Modulo per la presentazione delle osservazioni per i piani/programmi/progetti sottoposti a procedimenti di valutazione ambientale di competenza statale

Progetto di potenziamento dell'impianto eolico di Andretta - Bisaccia (AV). Smantellamento 47 aerogeneratori esistenti e realizzazione di 14 nuovi aerogeneratori, per una potenza complessiva di 63 MW.

Codice procedura: 4828; Proponente: ERG Wind 4 S.r.l.

Analisi degli impatti cumulativi di una proposta repowering sui parchi WinBis e CerBis

Figura 4 – Incroci cavidotti

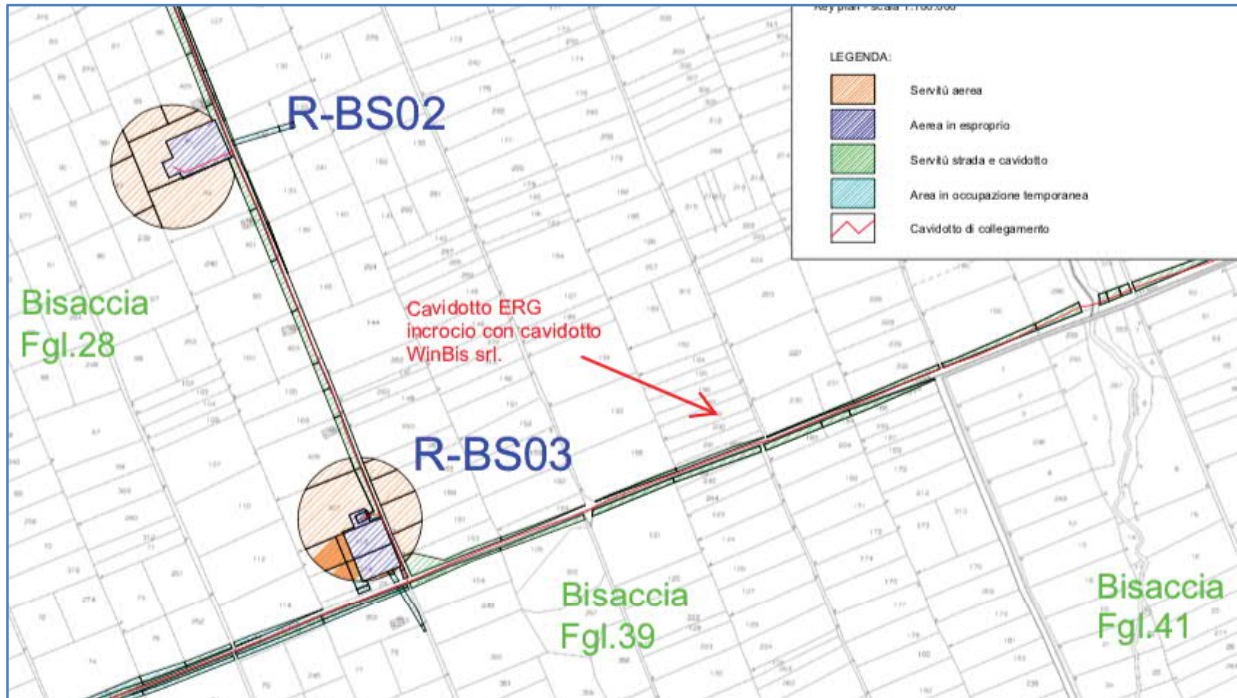
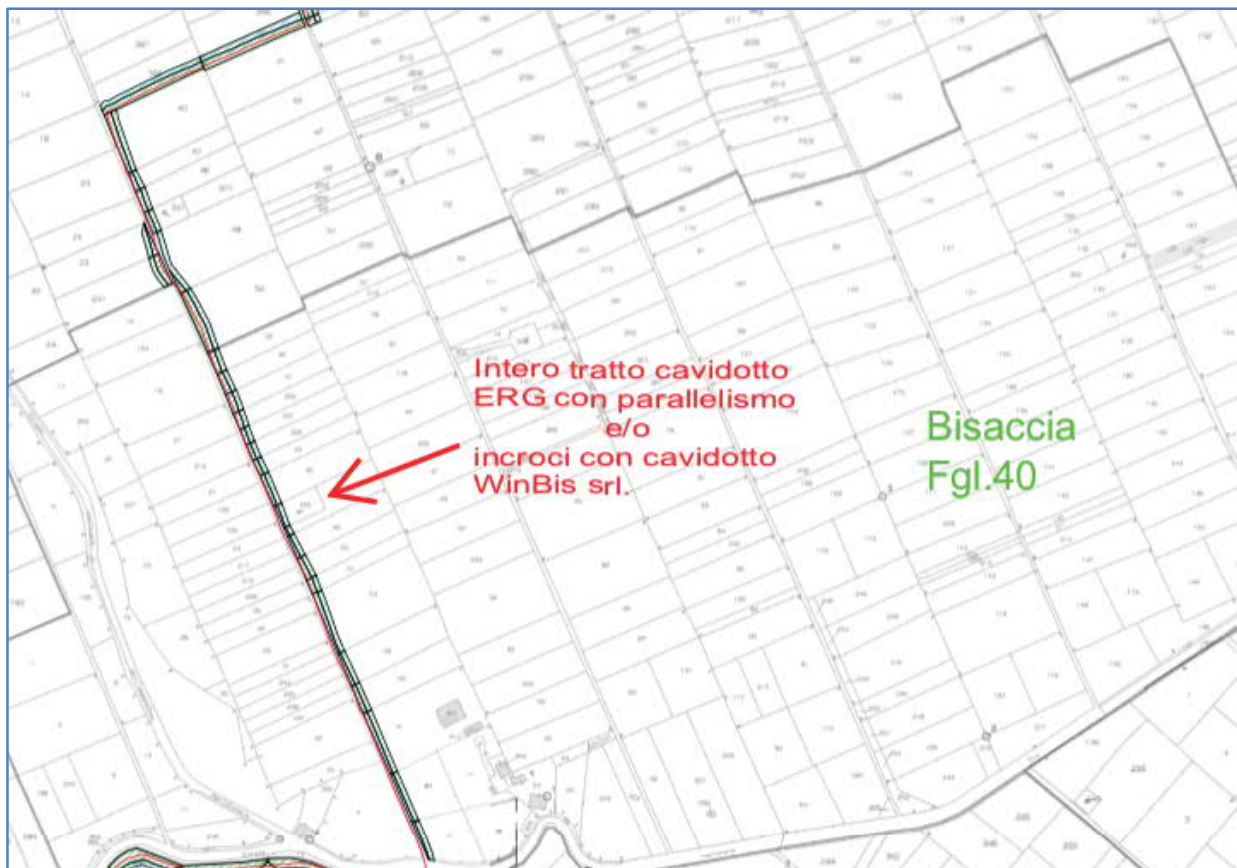
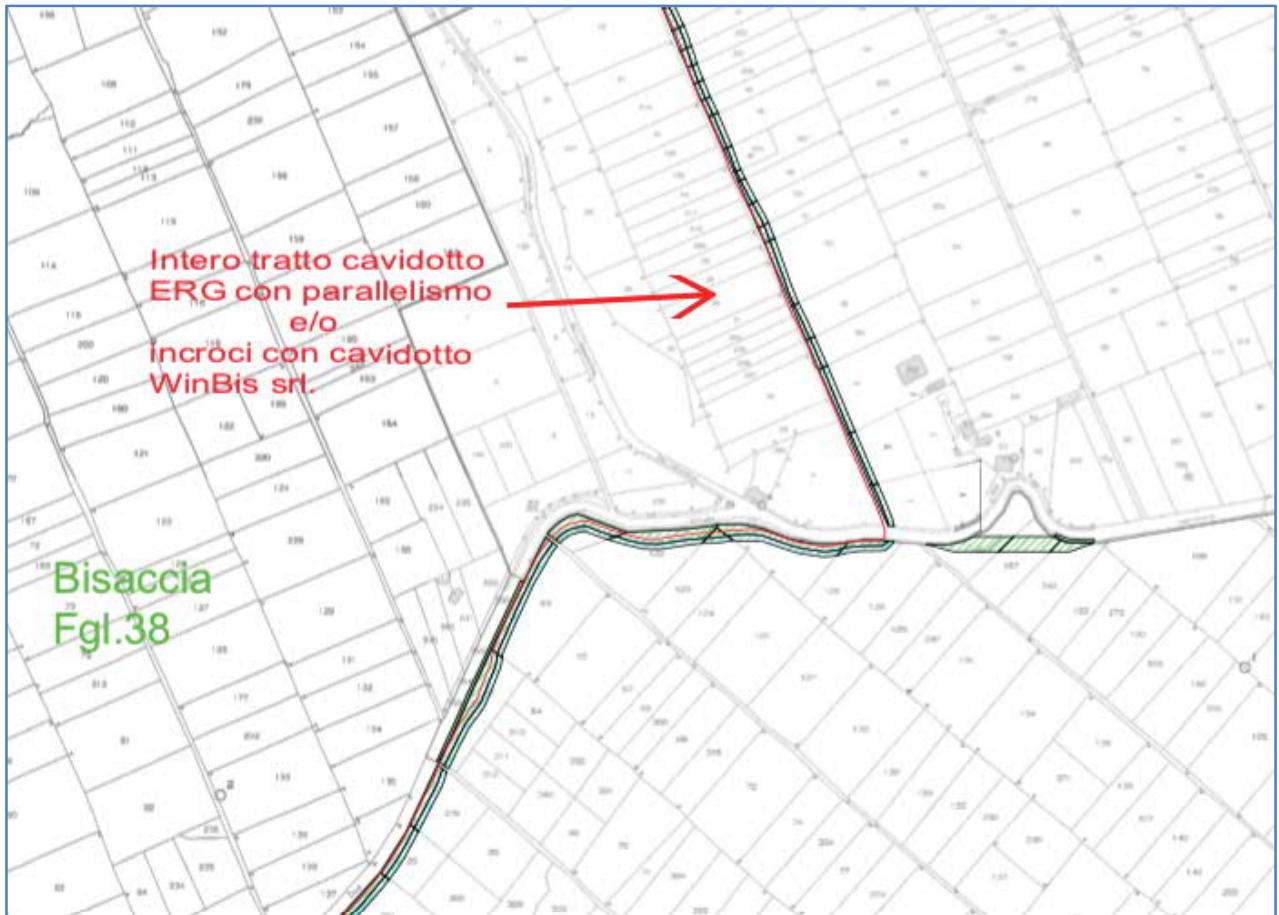
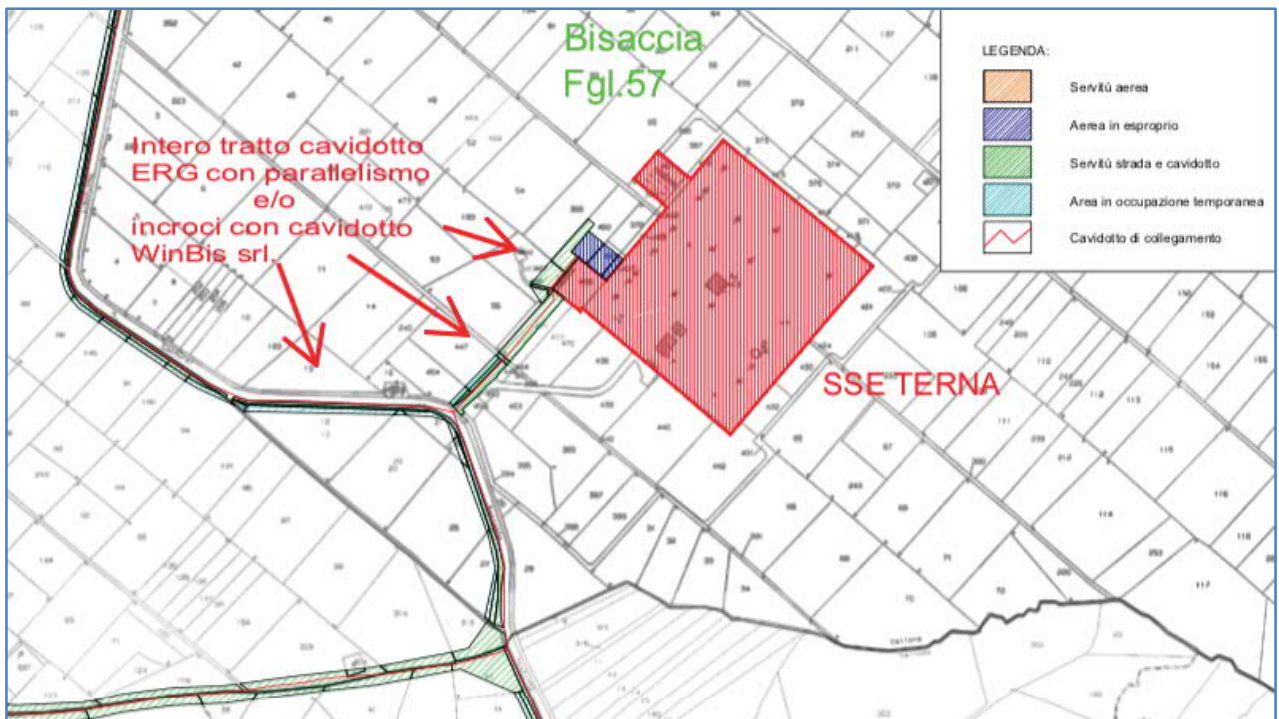
L'analisi delle interferenze tra i cavidotti e le stazioni di connessione evidenzia 3 problemi:

1. un problema tecnico legato alla posa del cavo e dunque alla realizzazione dello scavo di Erg in quanto, seppur nella realizzazione dell'opera debba avere informazioni sulla posizione del tracciato del cavidotto Winbis-CERBIS, non potrebbe però effettuare uno scavo vicino al cavidotto esistente perché potrebbe recargli dei danni (rottura, perdita di continuità elettrica,..) per cui deve mantenersi sicuramente ad una distanza tale da garantire la sicurezza e la funzionalità del cavidotto Winbis-CERBIS;

2. un problema legato alla manutenzione: infatti, il proprietario Winbis-CERBIS deve essere messo in condizioni di poter effettuare una manutenzione sul proprio cavidotto in sicurezza e senza l'obbligo di prestare particolari attenzioni derivanti da altri cavidotti adiacenti; In entrambi i casi comunque, la società elettrica di riferimento, impone una distanza minima tra i due cavidotti. Prima che un proprietario possa realizzare un proprio scavo, la società elettrica richiede le mappe di eventuali altri percorsi cavi che intercedono nella zona e ne determina una distanza minima di rispetto (70-100 cm di solito). Su strada pubblica la società elettrica imporrebbe ad Erg di realizzare il proprio scavo dal lato opposto della strada su cui ricade il cavidotto di Winbis-CERBIS.

3. Il problema delle intersezioni tra i cavidotti nel quale si accentuano i problemi elencato sopra in quanto per mantenere la distanza il proponente dovrebbe far passare il cavo a debita distanza

verticalmente, con comunque necessità di interrompere la tensione elettrica e la produzione dei parchi Winbis-CERBIS.

- 2) che sia modificato il tracciato del cavidotto in modo che lo stesso non si intersechi e, comunque, non interferisca tecnicamente con il cavidotto dell'impianto eolico di titolarità di WinBis S.r.l. e con il cavidotto dell'impianto eolico di CERBIS S.r.l. e non insista su aree già comprese nell'Autorizzazione Unica rilasciata a WinBis S.r.l. ed a CERBIS S.r.l.;
- 3) che sia eliminata la nuova sottostazione elettrica, con utilizzo della sottostazione già esistente a servizio dell'attuale impianto eolico di ERG Wind 4 S.r.l.;
- 4) in subordine, che la nuova sottostazione elettrica sia delocalizzata in modo da non insistere sull'area già compresa nell'Autorizzazione Unica dell'impianto eolico di titolarità di WinBis S.r.l. e da non interferire tecnicamente con quest'ultimo e con l'impianto eolico di CERBIS S.r.l..

Figura 8 – Da questa immagine si vede come il posizionamento dei rilevatori di misura del rumore di fondo (rombi) non appare ben correlato alla posizione dei ricettori ma piuttosto a misurare vicino alle macchine attuali che chiaramente elevano il rumore di fondo.

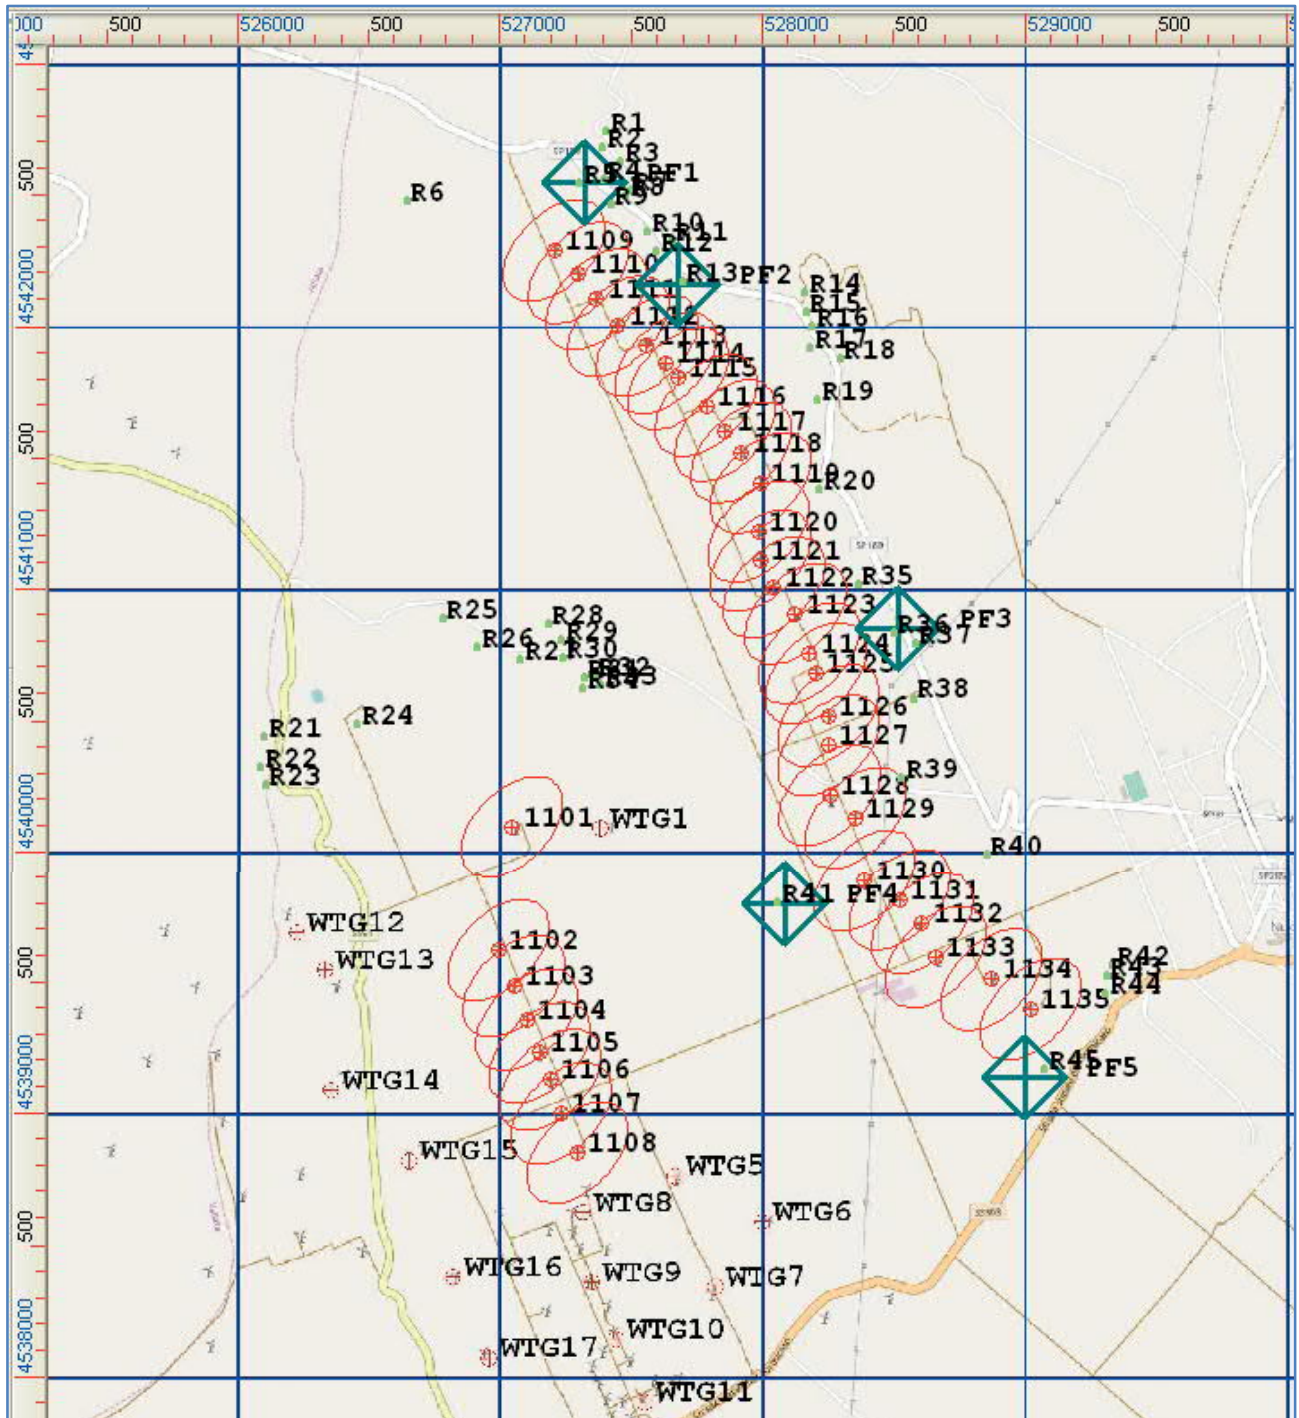
1. Il proponente misura il rumore di fondo in sette (7) punti che dovrebbero fungere da campione rappresentativo dell'intera zona e di tutti i ricettori da lui considerati. La scelta di queste 7 posizioni e la loro vicinanza all'attuale parco come indicato in Figura 8 fa chiaramente capire che nel rumore di fondo che il proponente ha scelto come base viene considerato anche il rumore del suo attuale Parco Eolico. In questo modo il proponente utilizza il rumore dell'attuale Parco Eolico per immettere rumore aggiuntivo nell'ambiente. Questo comportamento rischia di danneggiare WinBis e CERBIS in quanto sarà poi molto difficile distinguere quanta parte del rumore provenga dai nuovi rigeneratori del proponente rispetto agli altri aerogeneratori esistenti di proprietà della scrivente.

1. sceglie delle posizioni non rappresentative [punto 4.2.2 della norma]
2. non misura un numero di campioni rappresentativi per le condizioni operative della turbina [punto 4.3 della norma]
3. non considera l'effetto della direzione, della stabilità dell'aria etc. che possono rendere il rumore notturno più percettibile [punto 4.3 della norma]

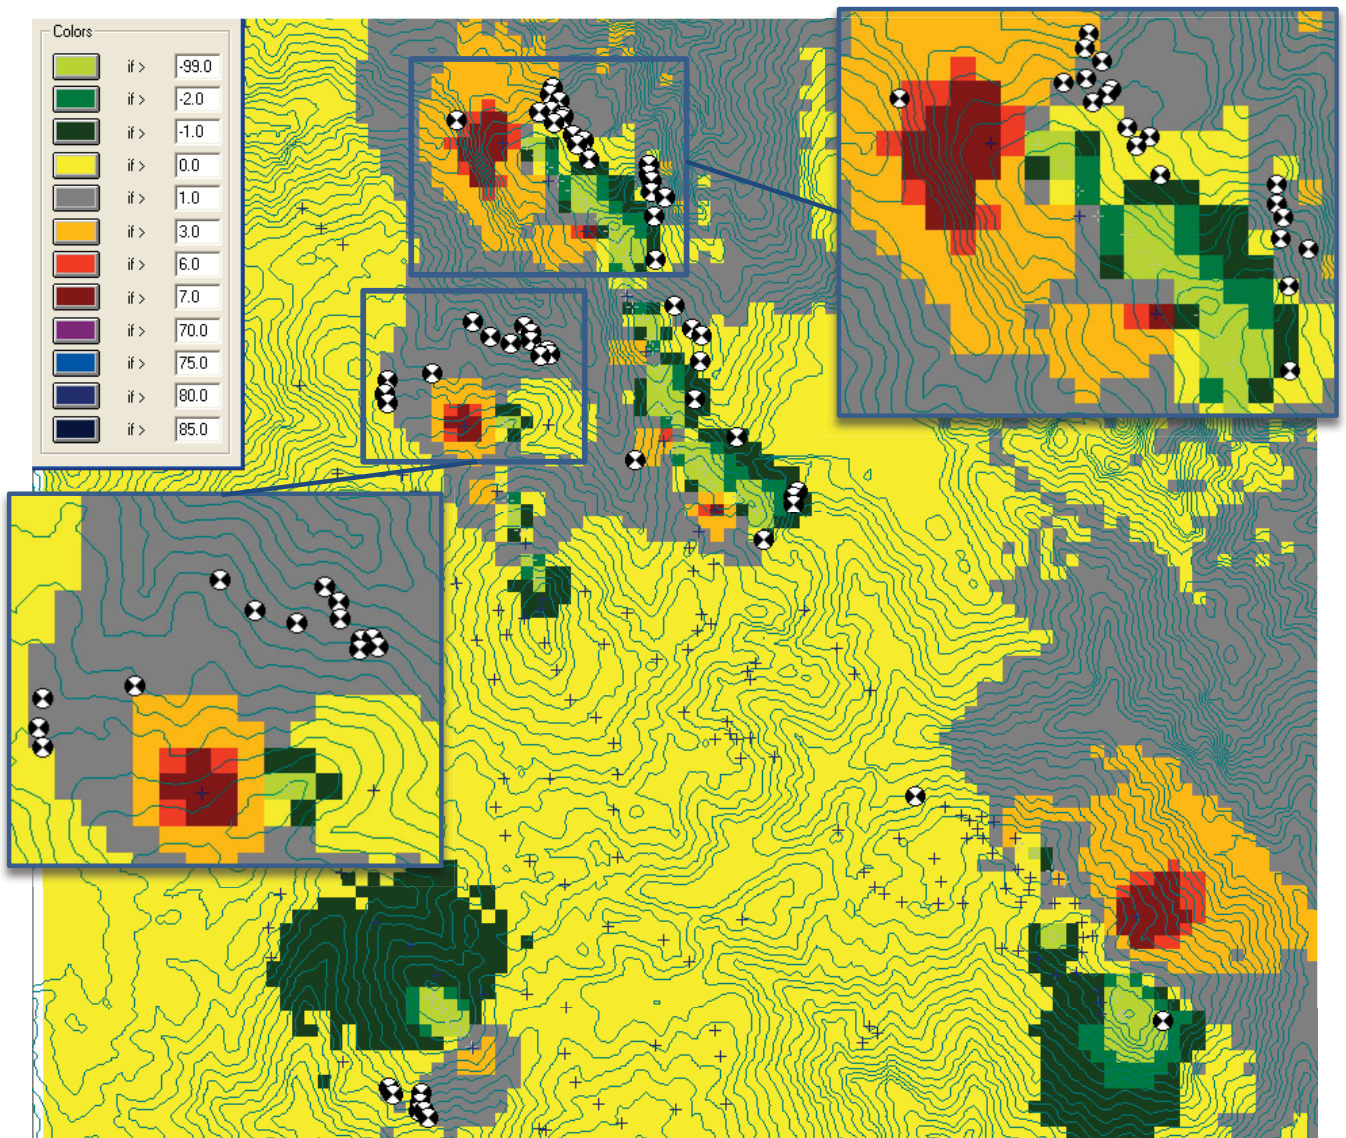
2. Che il proponente voglia immettere nell'ambiente un rumore più alto rispetto all'attuale Parco Eolico lo si può chiaramente vedere nell'analisi riportata in Figura 9 dove si confrontano le rumorosità a piena potenza del Parco Eolico attuale con la proposta di repowering. Dall'immagine si vede come in gran parte della zona aumenti il rumore.
